臺北藝術園區—臺北市立美術館擴建
(原臺北當代藝術園區—臺北市立美術館擴建)
第2次環境影響差異分析報告

第一次審查會 簡報

開發單位：臺 北 市 立 美 術 館
規劃單位：劉 培 森 建 築 師 事 務 所
評估單位：黎明興技術顧問股份有限公司

中華民國111年4月

停車場出入口說明

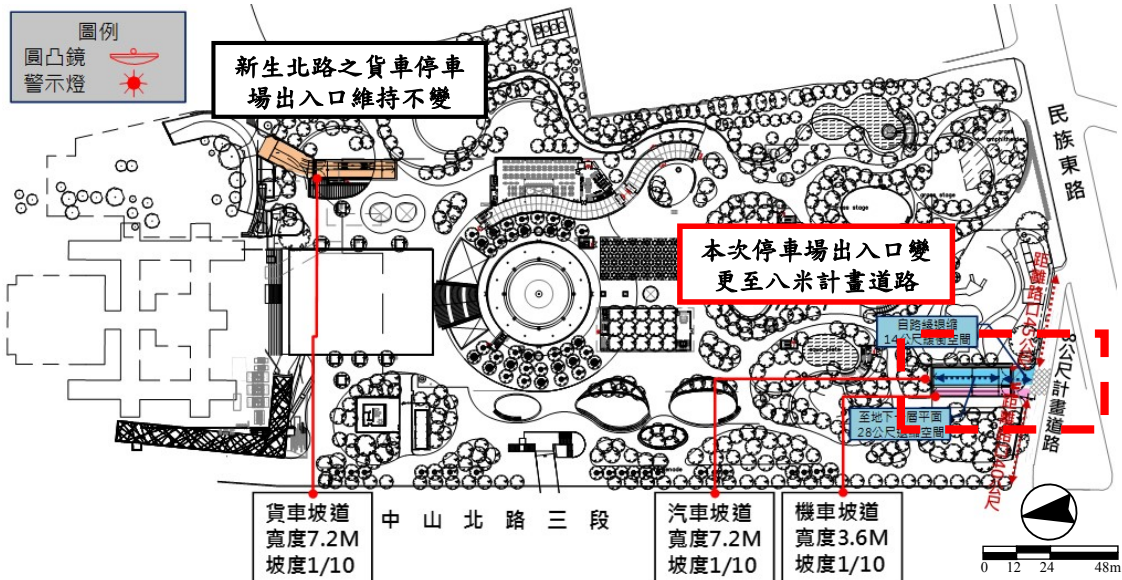
- ▶ 請說明自行車停車格與自行車道之關係。
- ▶ 關於營運期間基地開發衍生之交通量（P.6-8）應補充說明未來新增公眾使用停車位在開放後預計增加之停車民眾（非屬參觀民眾）衍生的旅次估算。
- ▶ 本案為公共建築，建議可考量增加共享運具的可能性，如：基地於一樓平面設置的自行車位可增設共享自行車，或地下停車場的共享汽車車位。
- ▶ 本基地汽車停車需求165席，實設422席汽車停車位，增加之257席汽車停車位，將採對外開放，請依據假日費率水準對外開放，避免引入過多車量，影響參觀遊客使用停車空間。
- ▶ 本基地機、汽車停車收費建議應採計時收費，達到公平付費、提升周轉率，增加服務停車數。
- ▶ 停車出口之一緊鄰中山北路-民族東路口，該處出口將匯入中山北路，距離路口太近，易生事故，建議取消此出口。
- ▶ 相關圖面標示補充。

- 1.本案停車場出入口位於基地南側8公尺計畫道路，距離8公尺計畫道路/中山北路三段路口約有40公尺之緩衝距離。
- 2.經現場調查，其中民族西路禁止左轉中山北路三段北向車道(公車除外)，民族東路右轉中山北路三段北向車道交通較低，由民族西路及民族東路轉入中山北路北向車道之交通量僅約每分鐘1-4PCU，可知穿越民族東路/中山北路三段路口前往中山北路三段北向車道車輛以直行為主。
- 3.未來將於路口規劃圓凸鏡、警示牌面等安全設施，藉以增加車輛通行安全。

再生能源之規劃

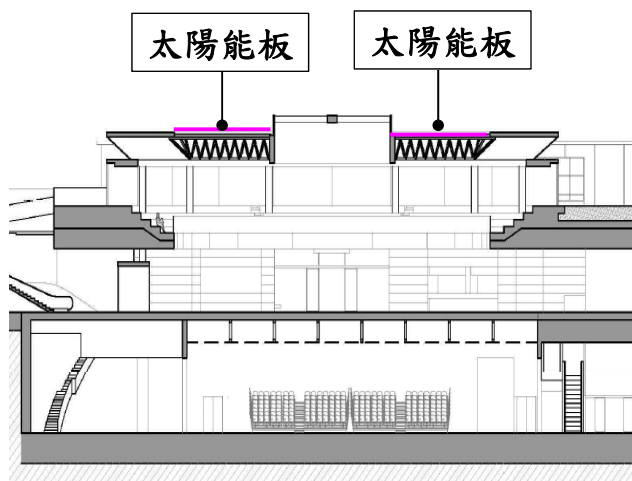
- ▶ 原環說書，預估設置120kw發電系統，本次變更為75kw，請再評估維持原環評可行性。
- ▶ 查本案契約容量為1,500kW，雖非「一定契約容量以上之電力用戶應設置再生能源發電設備管理辦法」所稱義務用戶，亦有滿足「臺北市推動宜居永續城市環境影響評估審議規範」之5%再生能源發電設備，惟依「臺北市淨零排放管理自治條例」（草案）規定，本案址用電規模已逾契約容量800 kW 以上，本案再生能源發電設備僅設置78.4kW，開發單位應提出設置或補足契約容量10%之再生能源發電設備或憑證(1,500kW×10%=150kW)規劃方案以符合環境永續。

- ▶ 本案入口大廳可設置太陽能光電版的屋頂面積約為587m²，因屋頂係採圓形設計，且其他範圍有設置光罩、植栽及造型金屬板，故對於設置太陽能光電板有空間上的限制。
- ▶ 本次變更依「臺北市推動宜居永續城市環境影響評估審議規範」檢討，**本案契約容量為1,500kW**，應設置總契約容量5%義務契約容量=1,500×5%=75kW之發電量。
- ▶ 本案規劃於屋頂配置太陽能板及變流器共224片，**總發電量約為78.4kW (224×350kW)**，可符合規範。
